Cuers

Plan Local d'Urbanisme

Modification n°3 du PLU approuvée par délibération du Conseil Municipal du 11 décembre 2025

1. Objet de la modification n°3 du PLU

▪ Emplacements réservés n°13 et 49

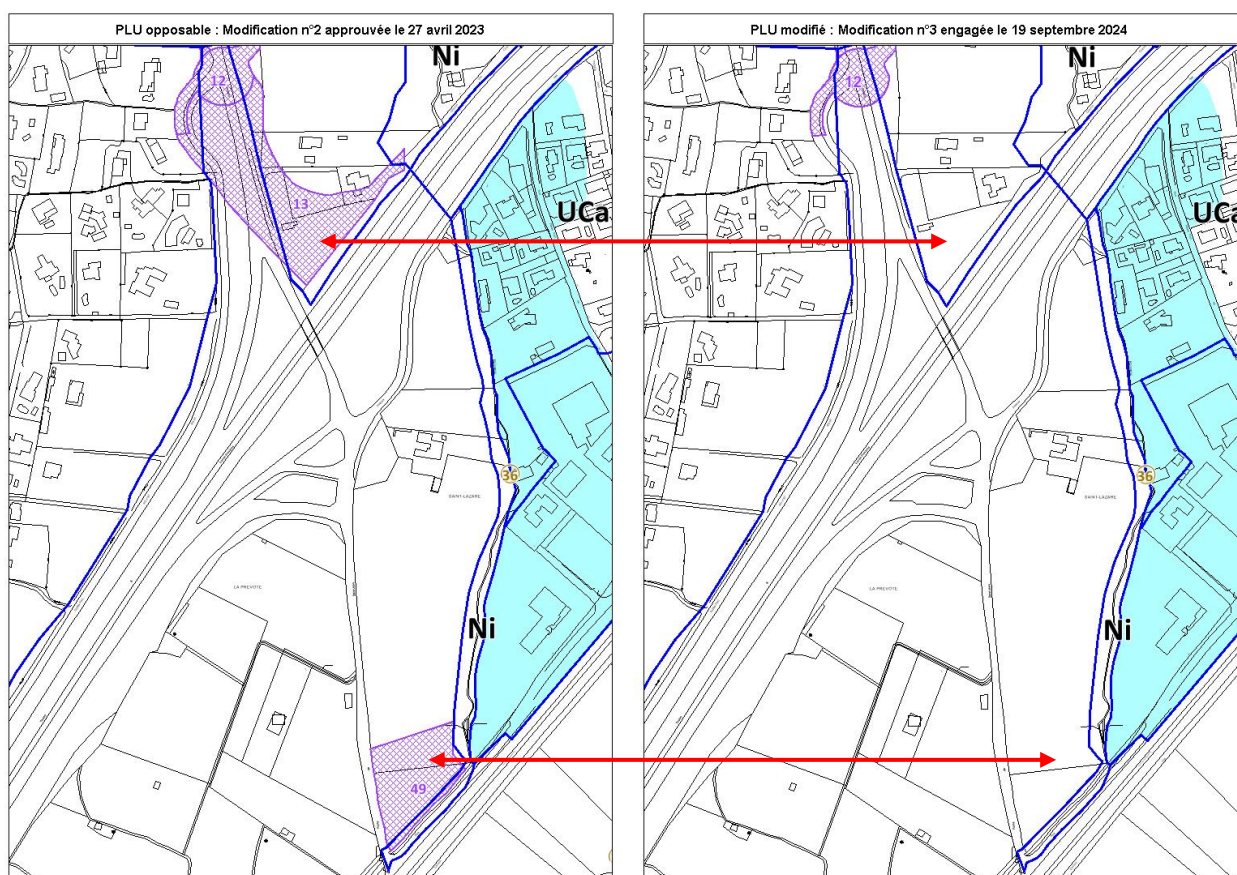
L'emplacement réservé n°13 est destiné à la réalisation de l'échangeur Sud et l'emplacement réservé n°49 est destiné à la création d'une déchetterie. Ces deux emplacements réservés sont positionnés de part et d'autre de l'autoroute, dans le quartier de Saint Lazare.

La société ESCOTA a signifié à la commune qu'elle ne souhaitait plus réaliser ce nouvel échangeur. Il n'est pas nécessaire de la maintenir. L'emplacement réservé n°13 est donc supprimé.

La communauté de communes Méditerranée Portes des Maures, compétente en matière de déchets, ne souhaite plus créer une nouvelle déchetterie à Cuers. La commune possède déjà un tel équipement avenue des Bousquets. L'emplacement réservé n°49 est donc supprimé.

La liste des ER (document 4.3) est corrigée en conséquence.

■ Emplacements réservés n°34 et 41

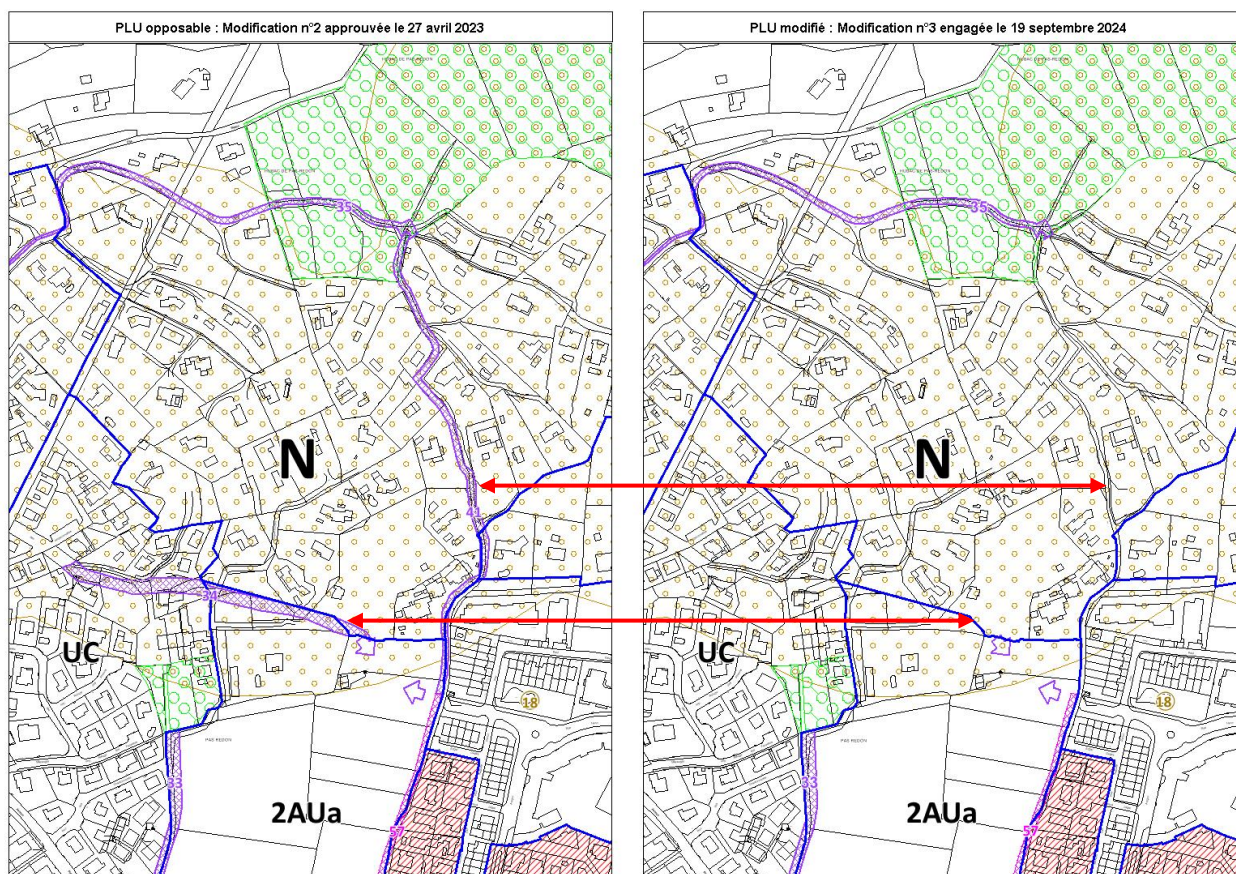
L'emplacement réservé n°34 est destiné à la création d'une voie dans le quartier du Pas Redon reliant la zone 2AUa jusqu'à l'Allée des Grives, située au Nord-Ouest.

Le projet de liaison entre la zone 2AUa et l'Allée des Grives, traverse plusieurs parcelles privées bâties. La zone 2AUa n'a pas encore été ouverte à l'urbanisation, le projet de liaison est prématuré. L'emplacement réservé n°34 est donc supprimé.

L'emplacement réservé n°41 est destiné à l'aménagement du chemin de Pas Redon. Le tracé permet de créer une liaison entre le chemin du Pas Redon au Sud et le chemin du Haut Pas Redon au Nord. Il traverse de nombreuses parcelles bâties et propose un tracé relativement escarpé, rendant sa réalisation difficile. L'emplacement réservé n°41 est donc supprimé.

La liste des ER (document 4.3) est corrigée en conséquence.

■ Emplacements réservés n°42, 43, 44, 51

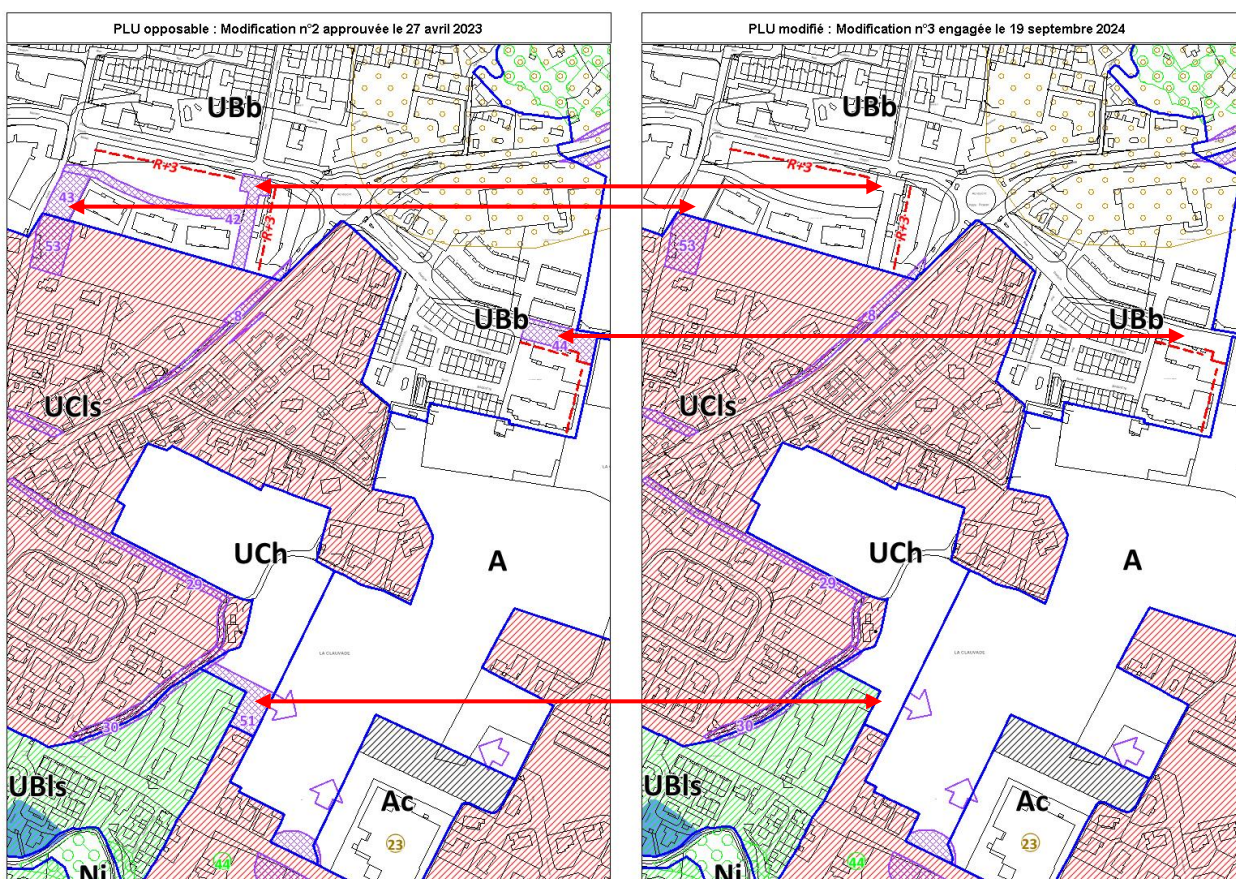
Les emplacements réservés n°42 et 43 sont positionnés dans le quartier de Pas Redon. Ils sont destinés respectivement à la création d'une placette et d'une voie, et à la création d'un parking rue Jean Aicard. Ces deux emplacements réservés ont été réalisés, il n'y a donc plus lieu de les conserver.

L'emplacement réservé n°44 est destiné à la création d'une voie de liaison dans le quartier de La Clauvade, avenue Georges Seurat. Cette portion de l'avenue Georges Seurat a été réalisée, il n'y a donc plus lieu de conserver l'emplacement réservé.

L'emplacement réservé n°51 est destiné à la création d'un parc de stationnement et d'un espace public au sein de la zone UCh de la Clauvade. Le projet est en cours de réalisation, il n'y a donc plus lieu de conserver l'emplacement réservé.

La liste des ER (document 4.3) est corrigée en conséquence.

■ Emplacement réservé n°65

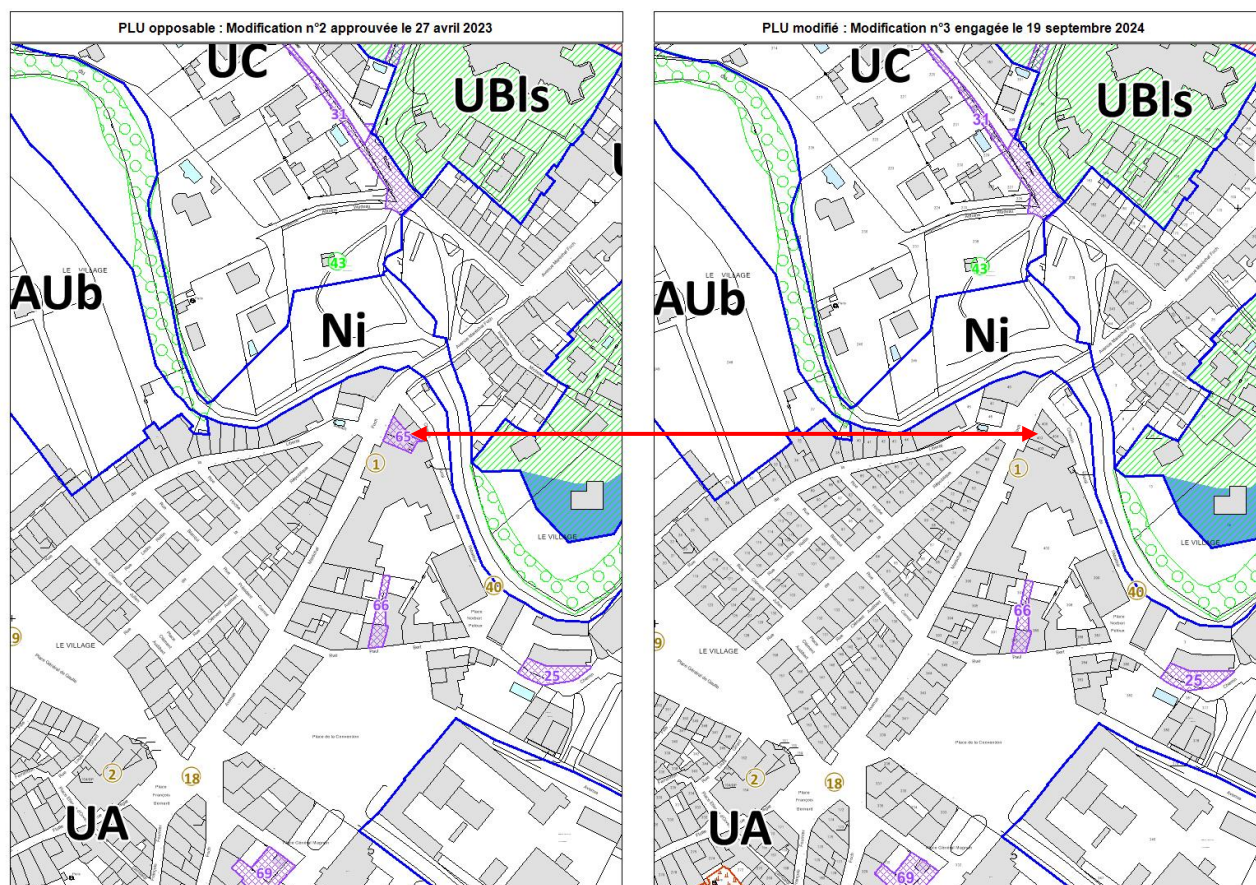
L'emplacement réservé n°65 est destiné à acquérir le foncier pour réaménager l'îlot de l'ancienne maison de retraite.

Cet emplacement réservé a été acquis par la Commune, il n'y a donc plus lieu de le maintenir.

■ Emplacement réservé n°52

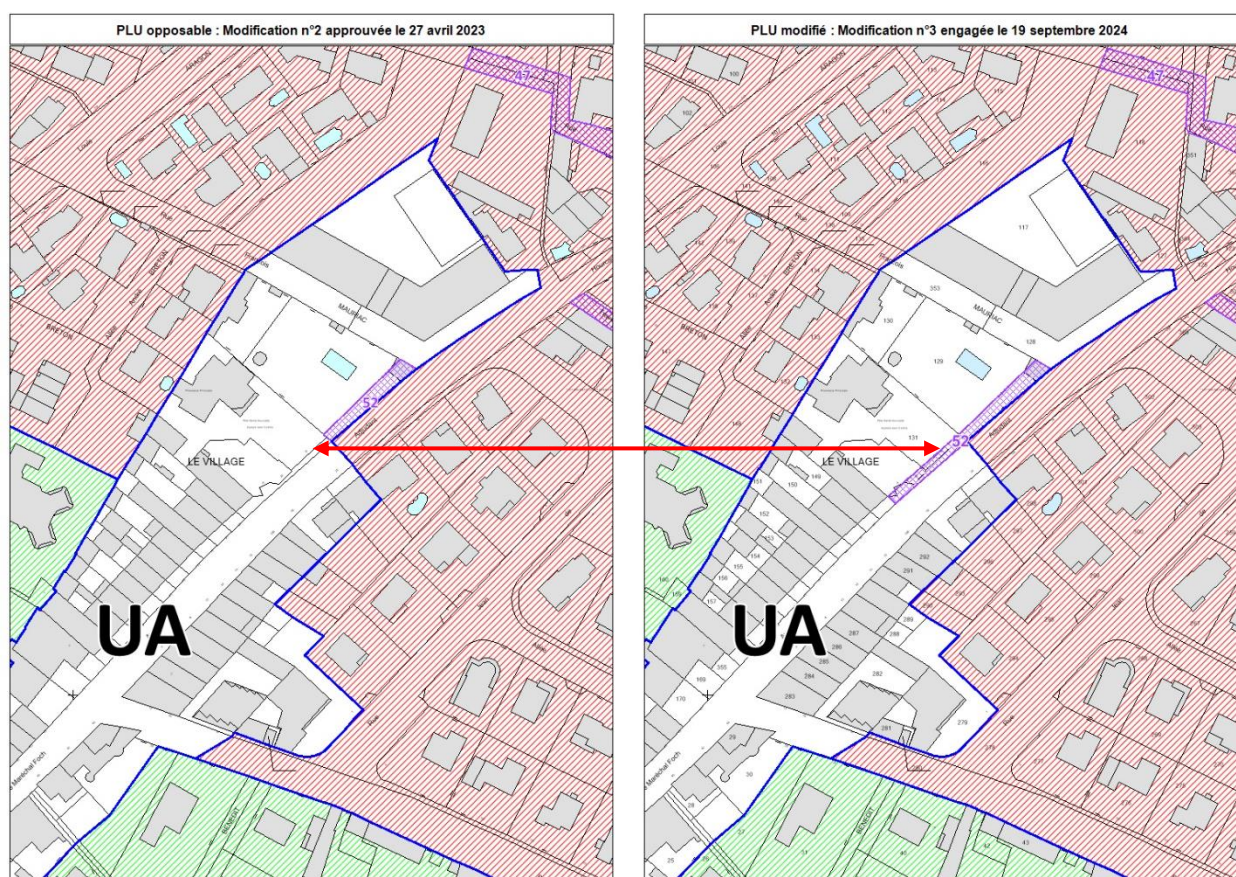
L'emplacement réservé n°52 est destiné, dans le PLU opposable, à l'élargissement d'un chemin rural. Il s'agit en fait de l'avenue de l'Adjudant Hourcade, qui est une voie importante de la commune puisqu'elle relie le village à la route de Puget-Ville en irriguant les récents quartiers du Pas Redon et de la Clauvade.

La procédure de modification n°3 du PLU précise la désignation de cet emplacement réservé et l'étend vers le Sud.

Il s'agit de la création d'un piétonnier sur une portion de cette avenue qui est dépourvue de trottoir. Il est nécessaire que cette avenue très passante soit sécurisée pour les piétons au niveau de la pharmacie.

■ Emplacement réservé n°53

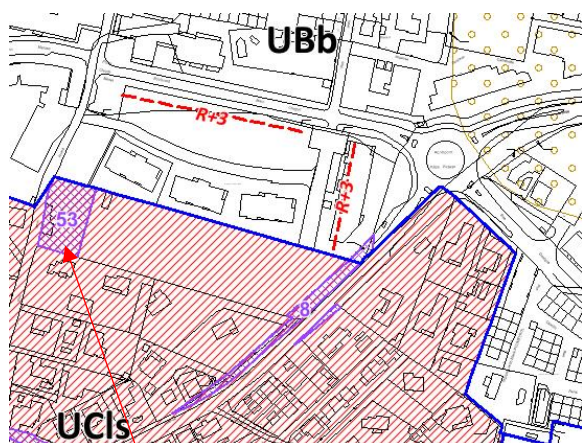
Cet emplacement réservé, qui se trouve Rue Jean Aicard en face de l'école élémentaire Jean Moulin, était destiné à la création d'un parking.

La présente procédure de modification ne modifie pas le tracé de cet ER, mais change son objet.

Il est désormais destiné à la création d'un îlot de fraîcheur. Cette réalisation sera bénéfique pour ce nouveau quartier urbain très dense, dont l'aménagement est en cours de finalisation.

■ Emplacement réservé n°59

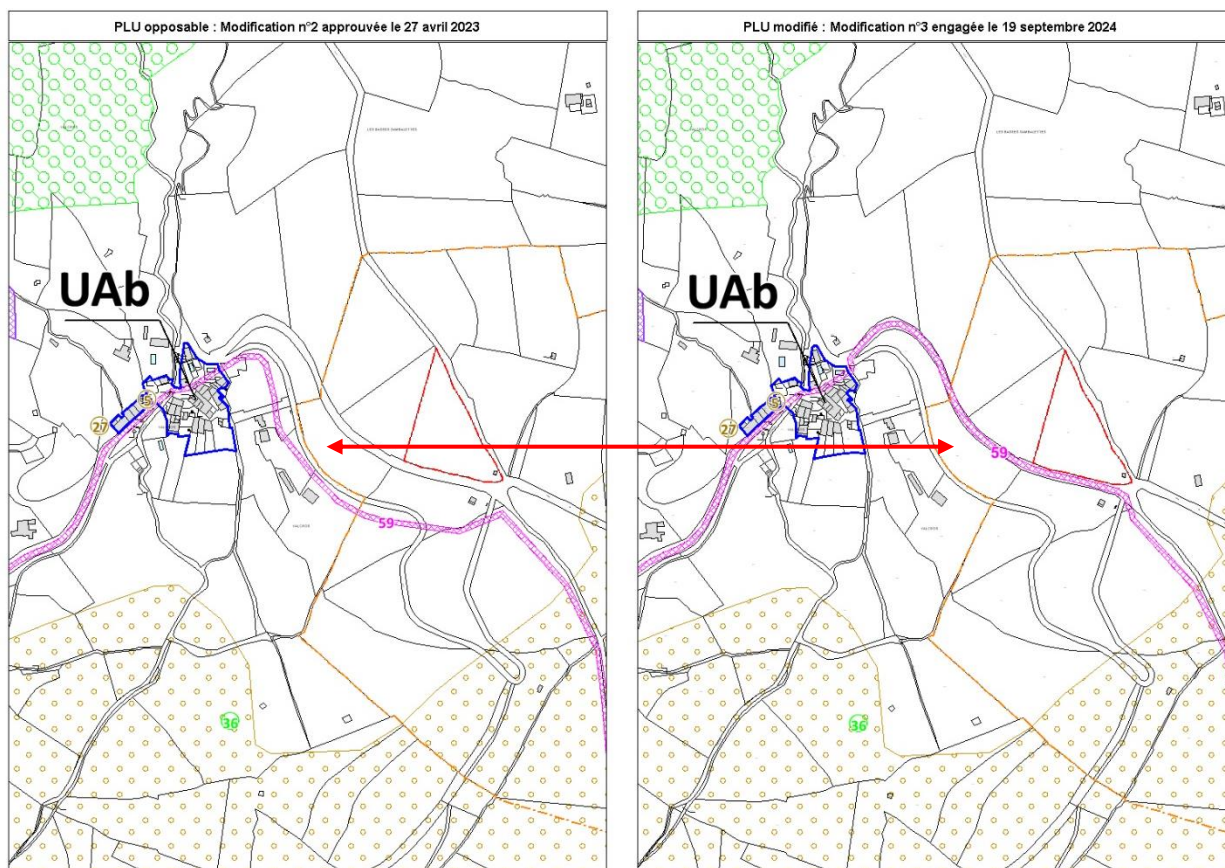
L'emplacement réservé n°59 est destiné à la création d'un chemin de randonnée, depuis la chapelle Notre-Dame de Santé, située au Sud-Ouest du Village, jusqu'en limite Ouest de la commune en passant par le hameau de Valcros.

Plusieurs observations formulées en enquête publique contestent le tracé de cet emplacement réservé au Sud-Est du Hameau de Valcros.

Dans la mesure où, un chemin rural existe à proximité du tracé initial de l'emplacement réservé, l'ER est corrigé.

■ Création de l'emplacement réservé n°48

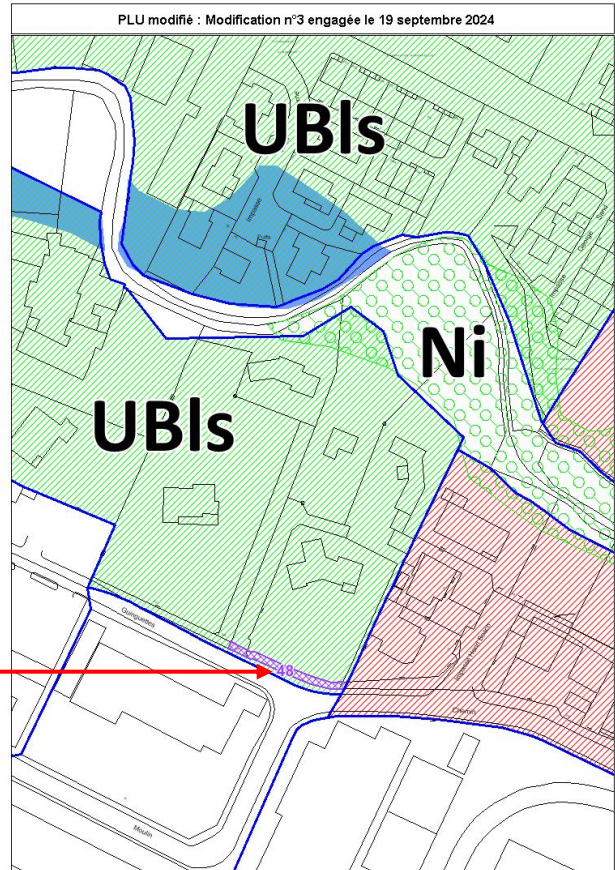
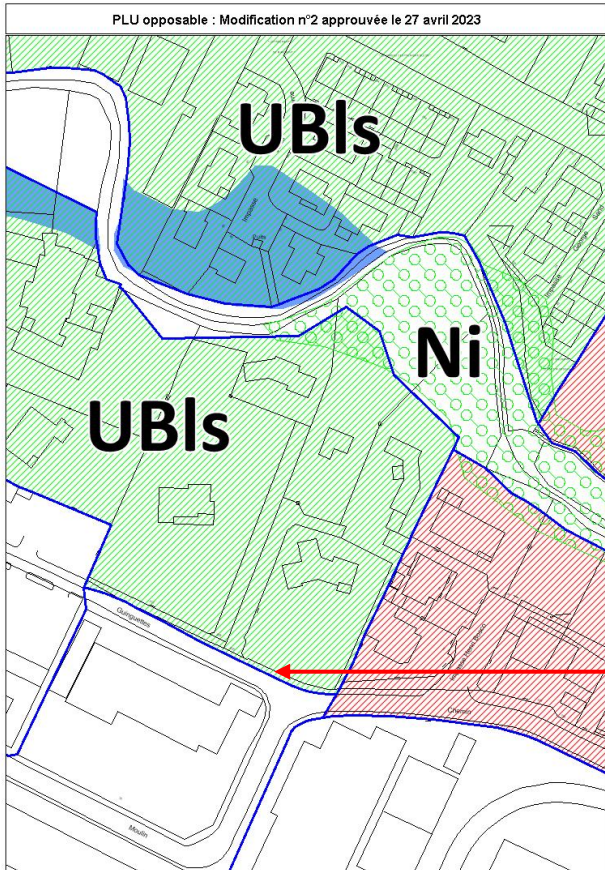
Cet emplacement réservé est destiné à la création d'une continuité piétonne arborée chemin des Guinguettes.

Le chemin des Guinguettes dessert le pôle culturel, la bibliothèque et les équipements sportifs depuis le Village. Il est pourvu d'un piétonnier jusqu'au parking Ouest du pôle culturel, puis à partir du gymnase. Mais un tronçon manque.

Cet emplacement réservé, au bénéfice de la Commune, permettra de sécuriser les déplacements piétons sur l'intégralité du chemin.

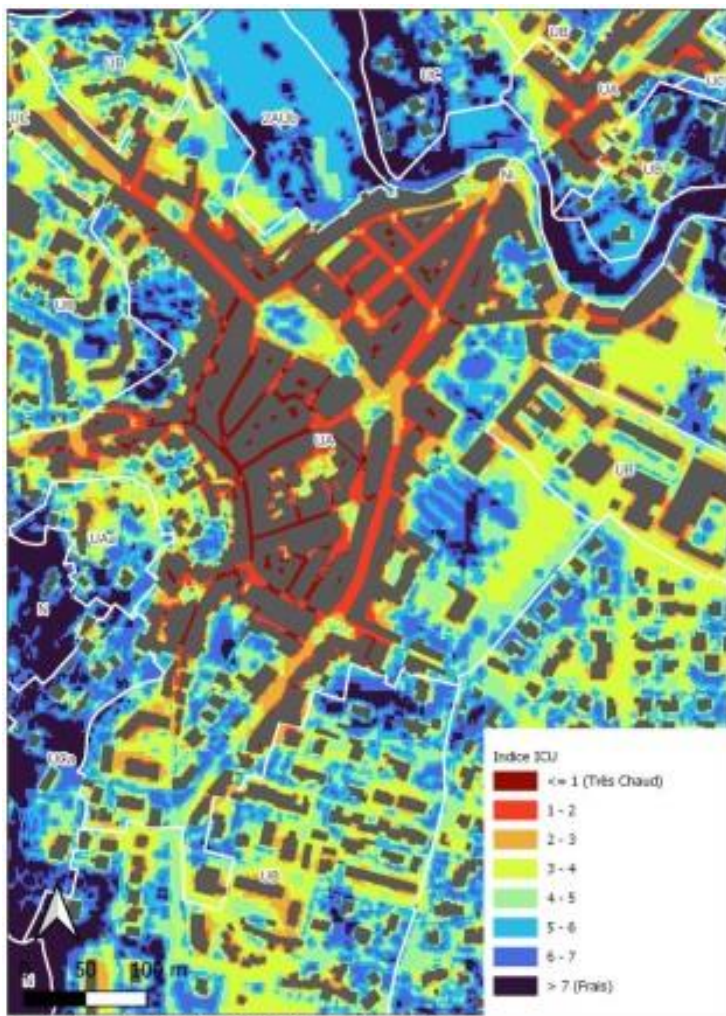
Ce schéma directeur a cartographié les îlots de chaleurs urbains :

Sur la carte ci-dessus, présentant un zoom sur le centre du village, on peut clairement identifier les îlots de chaleur mais aussi les secteurs plus frais qui émergent autour du centre villageois.

Il est indispensable que ces îlots plus frais soient préservés de toutes constructions ou projets les imperméabilisant.

Ainsi, 5 espaces correspondant à des jardins ou espaces non bâtis sont identifiés dans le cadre de cette procédure.

1	Jardins compris entre la Place Heimbürger, la rue des 4 frères Bernard, la rue de Verdun et la rue des Baudes
2	Jardins compris entre la rue Benjamin Flotte, la rue Garibaldi et les impasses Denfert Rochereau
3	Jardins compris entre la rue Saint Christophe, la rue Nationale et la rue Patillon
4	Jardins compris entre la rue des 2 frères Paulet et l'avenue Gabriel Péri
5	Jardins compris entre l'avenue Maréchal Leclerc de Hautecloque, l'avenue Gabriel Péri et le chemin des Charettes
